Rapport Enquête publique unique préalable à la déclaration de projet et au classement de voies dans le système autoroutier portant sur l'opération d'aménagement du système d'échangeurs de Pleyel (A86) et Porte de Paris (A1) sur la commune de St Denis (93)

Commission d'enquête : M-C Eustache Présidente, S Frézel et A Clerc titulaires

Commentaires de la commission d'enquête

Figure 22 : Scénario citoyen E

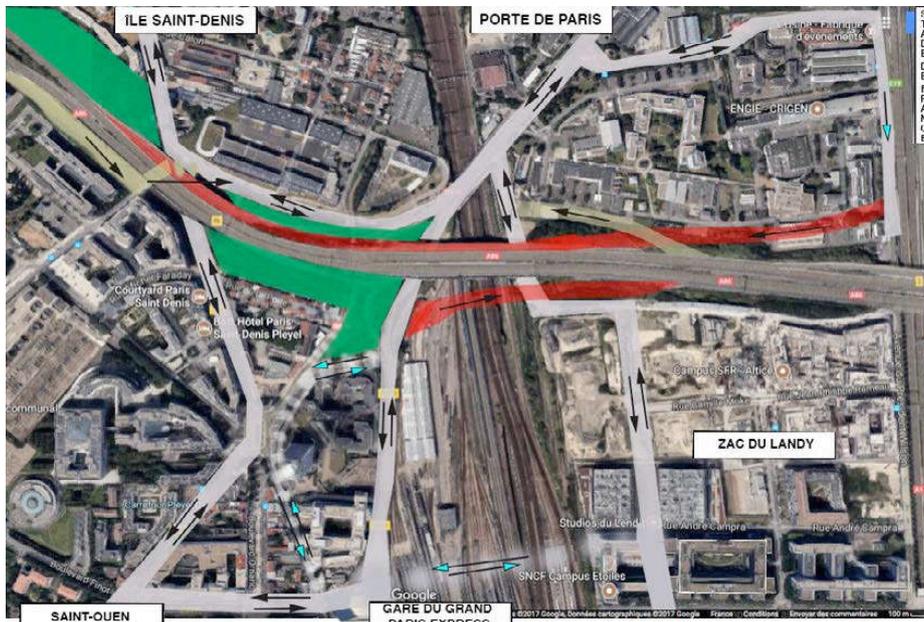
Les habitants de la Rue du Docteur Poiré, rue située juste au Sud de l'A86 et parallèle à cet axe, ont proposé un scénario « citoyen » dénommé « E ».

Il est proposé la création de 2 bretelles d'accès sur l'A86 (intérieure et extérieure). La voie d'insertion sur l'A86 intérieure permet de desservir la nouvelle gare du Grand Paris Express sans aspirer le trafic parisien. La bretelle d'entrée vers l'A86 extérieure est tracée sur une zone déjà impactée par les Jeux Olympiques 2024 (centre aquatique olympique).

Une sortie de l'A86 déjà existante serait maintenue, en optimisant sa longueur par la mise en place d'un nouveau sens de circulation au sein du quartier. Une voie serait ajoutée et surtout un espace vert (UVM). Une bretelle de sortie est créée pour desservir la gare du Grand Paris et le village olympique en évitant le carrefour Pleyel. Elle vient s'implanter sur le nouvel accès nord du Landy (création d'une rue).

La sortie de l'A86 8b existante est supprimée. La bretelle d'entrée sur l'A86 extérieure est démontée, la route de la Révolte reconfigurée. Un pont piéton est mis en place pour enjamber la route de la Révolte.

Un carrefour à feux est créé pour permettre la bascule du trafic vers la gare du Grand Paris en évitant le carrefour Pleyel – future place Pleyel. Il est créé une coulée verte réservée aux mobilités actives (piétons, cycles). Elle dessert Paris > Saint-Ouen > Saint-Denis > Village olympique > Stade de France.

A la suite de cette proposition, la maîtrise d'ouvrage a procédé à l'analyse de celle-ci. Il en est ressorti les points suivants :

- *La géométrie est conforme au guide VSA90 (guide d'aménagement des voies structurantes d'agglomération avec vitesse de circulation limitée à 90 km/h) ;*
- *Cette variante nécessite des acquisitions foncières pour élargir l'A86 en sens extérieur ;*
- *La bretelle d'insertion vers l'A86 extérieure impacte le projet de la ZAC Landy-Pleyel et du centre aquatique olympique ;*
- *Il est impossible de raccorder la rue Poulbot au Sud de la place Pleyel.*

Le piquage de la bretelle sur l'ex RN1 s'avère non viable du fait de la paralysie provoquée sur le trafic. Il a été testé une alternative avec la bretelle piquée sur le boulevard de la Libération. Ce scénario est non fonctionnel sans une nouvelle liaison Est-Ouest. Cette analyse a été confirmée par le Département, gestionnaire des axes concernés.

En accord avec les acteurs locaux (Plaine Commune et le Département), cette variante n'a pu être retenue, du fait des impacts de trafic trop importants sur les réseaux locaux, non compatibles avec les objectifs du projet. Elle paraît aussi difficilement conciliable avec les projets d'urbanisation projetés dans le secteur.

Figure 24: Variante citoyenne B' – réorganisation des circulations suite à la mise à sens unique du boulevard de la Libération depuis la place Pleyel.

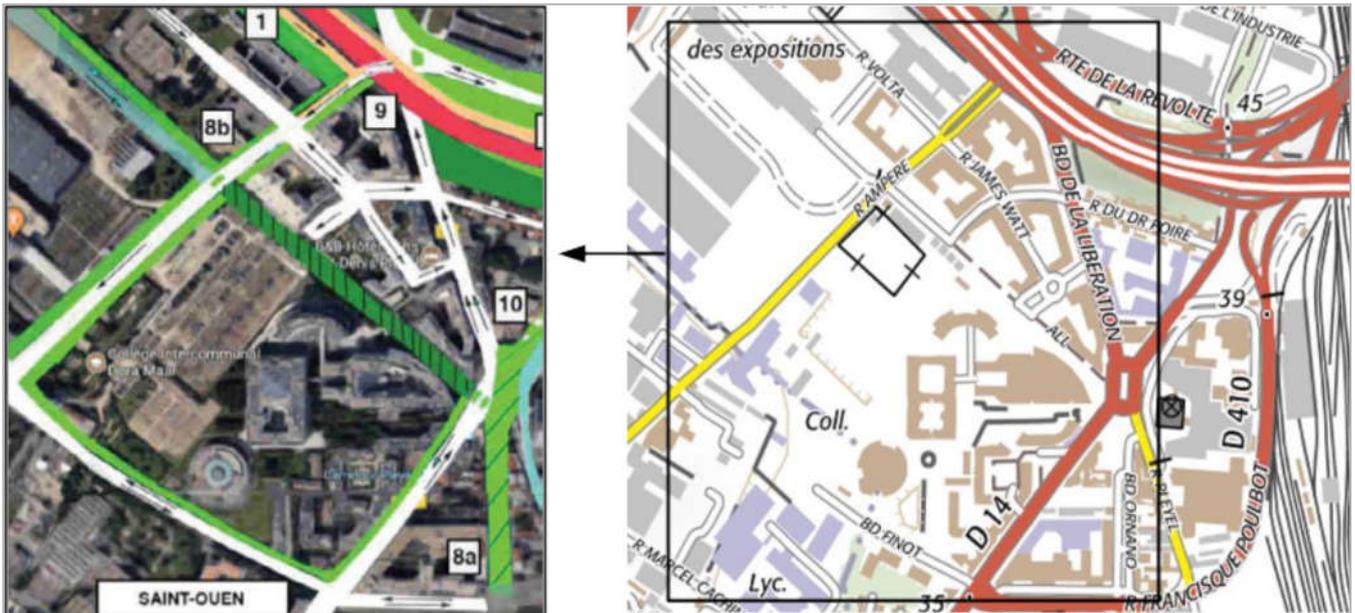
Ce scénario a été proposé sur la base des variantes B et C présentées lors de la concertation.

La variante B de la concertation est modifiée au niveau de la sortie 8b. Cette sortie 8b arrivant derrière la rue du Docteur Poiré est supprimée. Elle comprend une modification du carrefour Ampère/Libération/Révolte par la :

- Mise en sens unique de la rue Ampère ;
- Mise à sens unique de la section sous l'A86 et création d'un nouveau barreau de liaison entre Libération et Ampère ;

Comme pour la variante E, cette variante a été étudiée par la maîtrise d'ouvrage.

La capacité théorique du carrefour Ampère/Libération/Révolte est de 1 320 uvpd/h/v (soit un trafic donné en unité de véhicule particulier directionnel², par heure et par voie).

Les études de trafic montrent des demandes en HPM (heure de pointe du matin) de 1 610 uvpd/h/v pour le scénario B' et donc une réserve de -22% (en HPM). Il est alors observé une saturation du carrefour avec de fortes remontées de file sur la bretelle 8a entraînant des problèmes de sécurité.

En conclusion, le scénario B' proposé n'est pas viable car il provoque une paralysie totale des flux dans le secteur suite à la saturation complète du carrefour avec des risques de remontées de files sur A86. Ceci créerait alors une situation accidentogène inacceptable. D'après les analyses trafic, il est donc nécessaire d'avoir :

Figure 31: Boulevard Anatole France : Profils en travers actuel et projeté à l'horizon 2020
Le périmètre de cette opération est représenté ci-dessous.

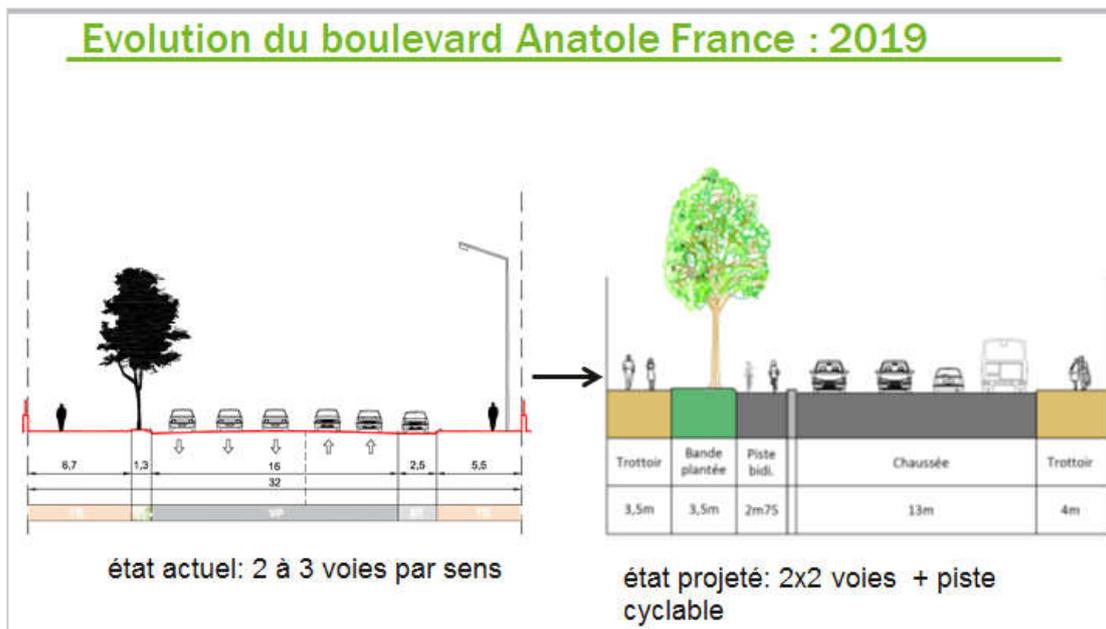
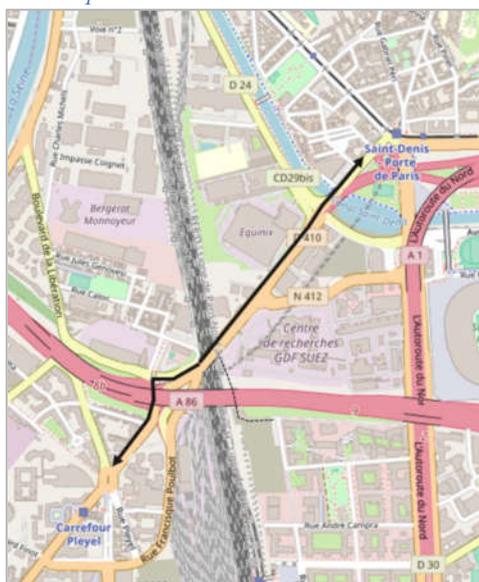
- a. **le boulevard Anatole France** : l'Ae, mais également le Conseil départemental, relèvent la pertinence à intégrer complètement le réaménagement du Bd entre Porte de Paris et l'échangeur Pleyel, afin d'assurer une réelle cohérence du traitement des circulations des différents modes (non seulement véhicules, mais piétonnes, cyclables, des TC. et non au niveau des raccordements, comme l'indique la Dirif dans le périmètre de son projet de son mémoire en réponse à l'Ae (carte présentée p18). Ce point apparaît effectivement important à la commission, cet axe étant essentiel dans la reconfiguration du système d'échangeur et la répartition des flux futurs. ? Le

*Conseil départemental attire l'attention de la DiRIF sur l'enjeu que représente la partie nord du boulevard Anatole France (RD 941), trait d'union entre les deux secteurs Pleyel et Porte de Paris. Cet axe est exclu des deux périmètres (Porte de Paris et échangeur Pleyel) alors que ces projets auront nécessairement des impacts et appelleront un réaménagement de l'axe à l'horizon de mise en service des nouvelles bretelles. **Il serait souhaitable que des modalités de financement possibles soient étudiées pour permettre de réaliser un aménagement apaisé et de qualité sur ce secteur et puissent être formalisées par l'élaboration d'une convention. Pouvez-vous préciser davantage ce que vous allez faire et quelles évolutions seraient envisageables***

La requalification du boulevard Anatole France est d'ores et déjà engagée, au travers d'une opération mise en œuvre par Plaine Commune, comprenant :

- Une piste cyclable bidirectionnelle côté Nord/Ouest, entre Porte de Paris et carrefour Pleyel*
- La requalification du trottoir côté nord entre le canal et les voies ferrés et aménagement paysager*
- La valorisation de l'alignement d'arbres avec la plantation de 27 sujets supplémentaires*
- La création de carrefours à feux*

Cette opération visant une première étape d'apaisement de la circulation et d'amélioration des cheminements des piétons et des cyclistes sera finalisée fin 2019.

Dans un second temps, il s'agira de définir et préciser les modalités de financement de la requalification d'Anatole France à l'issue de la restructuration du système d'échangeur et avec le lancement de l'aménagement pérenne de la ZAC Plaine Saulnier (post-2024), dans le cadre d'une convention associant comme souhaitée par le CD93 l'ensemble des parties prenantes. A ce titre la MGP qui va développer la première ZAC métropolitaine doit être sollicitée, le boulevard Anatole France étant un des axes majeurs de desserte du programme.

Figure 34: Echanges complétés au barreau de liaison entre A1 et A86

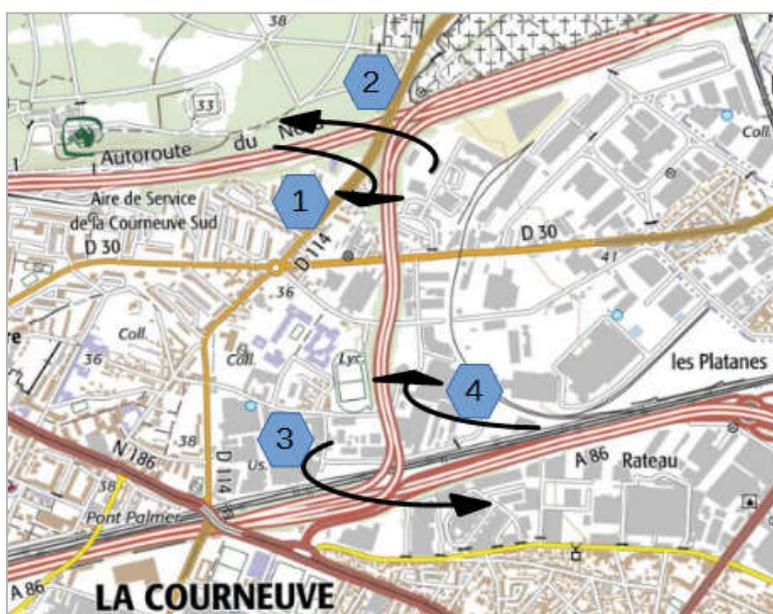
*b. **Le barreau de la Courneuve.** Ce barreau fait l'objet de nombreuses questions, relayées dans différents thèmes, à la fois au niveau pollution ou bruit. Merci d'apporter des réponses aux points présentés dans l'obs. 55 (M Ouidir, et obs. 71 Mme Toubhans, FCPE)) : « Une possibilité peut-être envisagée pour résorber une bonne partie du trafic qui congestionne les quartiers dont les axes routiers servent à la liaison des deux autoroutes A1 et A86. Il s'agit du barreau de liaison à la Courneuve reliant justement ces deux autoroutes et qui n'assure aujourd'hui malheureusement que 2 des 8 liaisons que doit assurer un système d'échangeur bidirectionnel et complet. Il y a actuellement 1 entrée et 1 sortie qui ont été préparées mais jamais terminées sur ce barreau de liaison. Leur tracé ainsi que leurs trajectoires sont visibles.*

La proposition porte sur la réalisation d'un échangeur complet entre A1 et A86 au niveau du barreau de la Courneuve.

Interrogeons-nous sur l'intérêt de réaliser ces bretelles en examinant les mouvements qu'elles permettraient si l'échangeur Pleyel n'est pas complété.

- *Bretelle 1 : elle permet aux usagers de l'A1 venant de l'ouest du barreau de liaison (BDL) de rejoindre l'A86 par le BDL et d'aller :*
 - *Vers A86 Ouest : l'itinéraire constitue un détour peu intéressant par rapport à un accès direct, au niveau de l'échangeur Stade France ou Pleyel (la bretelle vers l'ouest existe),*

- *Vers A86 Est : intérêt pour les usagers venant du Nord de Saint-Denis.*
- *Bretelle 2 : elle permet aux usagers :*
 - *Venant de l'A86 Est, d'emprunter la bretelle 4 puis la bretelle 2 et de se rendre à Porte de la Chapelle : d'autres itinéraires via les voies radiales type RN2 sont plus attractifs ;*
